**MINIERA PER LA COLTIVAZIONE DI ARGILLE REFRATTARIE, CAOLINO,
ARGILLE SMETTICHE, BENTONITI E MATERIALI DI SECONDA
CATEGORIA DENOMINATA
"PALA ASONIS"**

**PROGETTO DI COLTIVAZIONE E RECUPERO AMBIENTALE
PROCEDURA DI V.I.A.**

Risposta alla nota n.33027 del Servizio del Genio Civile di Oristano

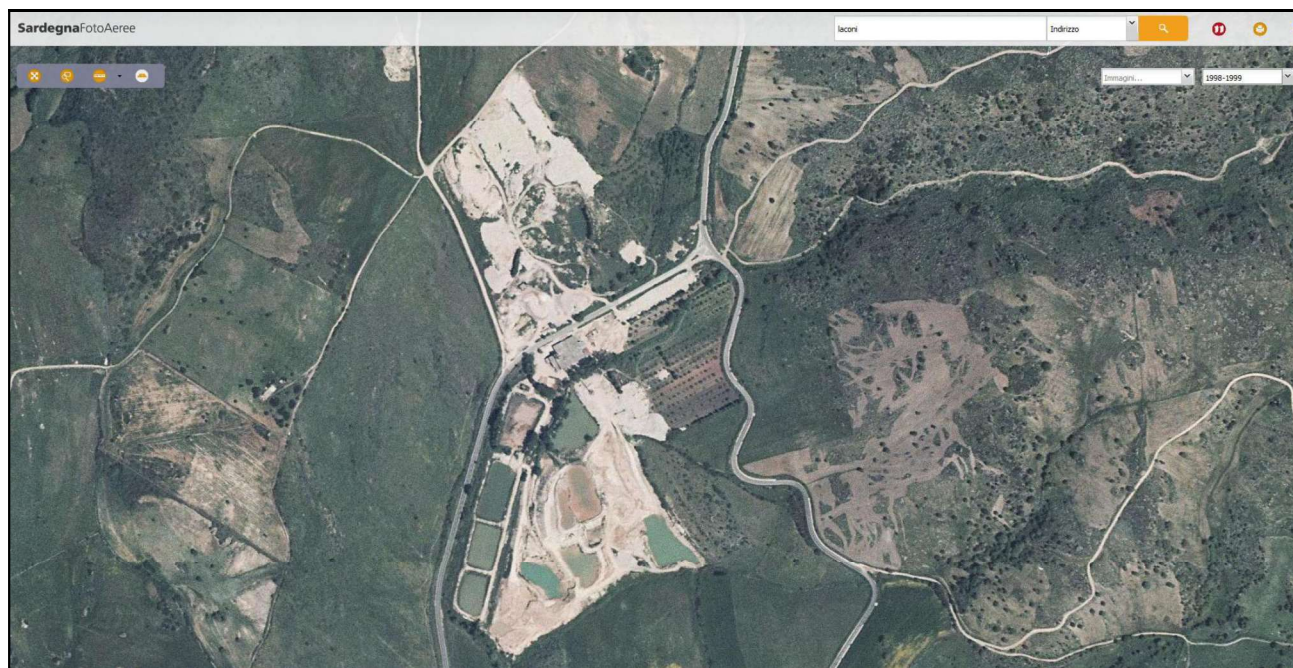
Al fine di inquadrare il periodo di realizzazione delle opere citate nella Vs. nota si riportano di seguito alcune foto storiche scaricate dal sito Sardegna Foto Storiche della RAS:

Dalle immagini sopra riportate si evidenzia che tutte le opere richiamate nella vostra nota, in particolare le modifiche al reticolo idrografico, gli attraversamenti stradali, parte dell'impianto idrico a servizio dell'impianto, i fabbricati etc., sono state realizzate in passato dai precedenti concessionari (ditta Manca); di queste opere la Ditta scrivente non ha nessuna responsabilità in merito all'esecuzione e quantomeno ha la disponibilità di copia delle autorizzazioni. A seguito dell'incontro con il vostro tecnico, la Ditta proponente ha contattato l'Ing. Manca nella persona della moglie tutrice legale, per accertare l'eventuale disponibilità di documenti/atti autorizzativi ma la stessa ha dichiarato di non avere più nessuna documentazione inerente l'attività. Stante quanto sopra la ditta Scrivente non è in grado di fornire nessun atto autorizzativo che riguardi le opere da voi citate nella nota e realizzate decenni prima rispetto al proprio subentro.

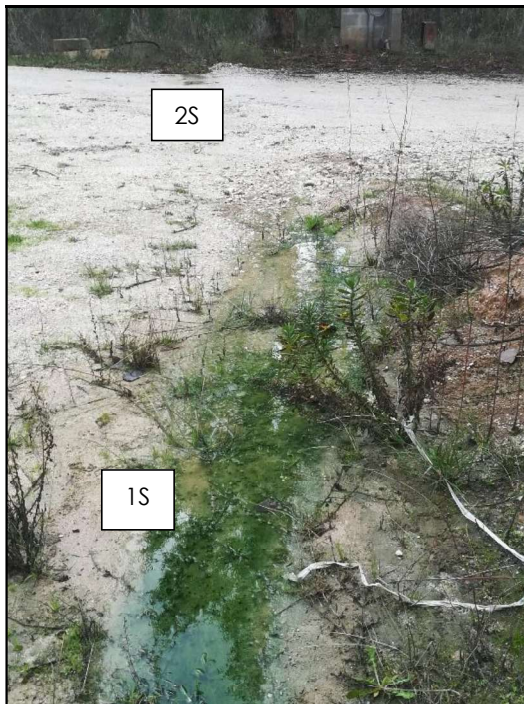
– la relazione tecnica deve specificare gli interventi e opere, esistenti e in progetto, che interferiscono con il corso d'acqua e che ricadono nella fascia di 10 m dalle sponde, in particolare si evidenzia l'impianto idrico necessario per il lavaggio delle sabbie (n. 2 attraversamenti del corso d'acqua), due attraversamenti stradali (ponticelli), l'attraversamento del rio da parte di un macchinario (nastro trasportatore) e l'area dell'impianto lavaggio sabbie e del deposito terra vegetale, comprese le aree di manovra dei mezzi che devono rispettare le distanze stabilite dall'art. 96 lett. f) del R.D. 523/1904. Per gli interventi che interferiscono con l'alveo e compluvi è necessario presentare:

stesso circuito di lavaggio. Tutto il processo avviene "a circuito chiuso" con eventuale apporto di acqua esterna per compensare quella persa per evaporazione o quella rimasta assieme alla sabbia durante il lavaggio. Come si può notare dalla foto, il circuito era composto da 5 laghetti, più due altri laghi formati dalla asportazione delle sabbie e non utilizzati per l'impianto; nel dettaglio avremo:

- Laghetti 1, 2, 3, 4, 5S, circuito di chiarificazione acque di lavaggio per successivo riutilizzo; in progetto si utilizzerà solo il lago n.2S;
- Laghetto 5C è il laghetto che tramite il rilancio delle acque chiarificate serve da riserva per l'impianto;
- Laghi 6 e 7 sono delle depressioni createsi dove è stata scavata la sabbia le quali, nei periodi di pioggia, si riempiono d'acqua; nel progetto serviranno per la raccolta delle acque di prima pioggia della miniera
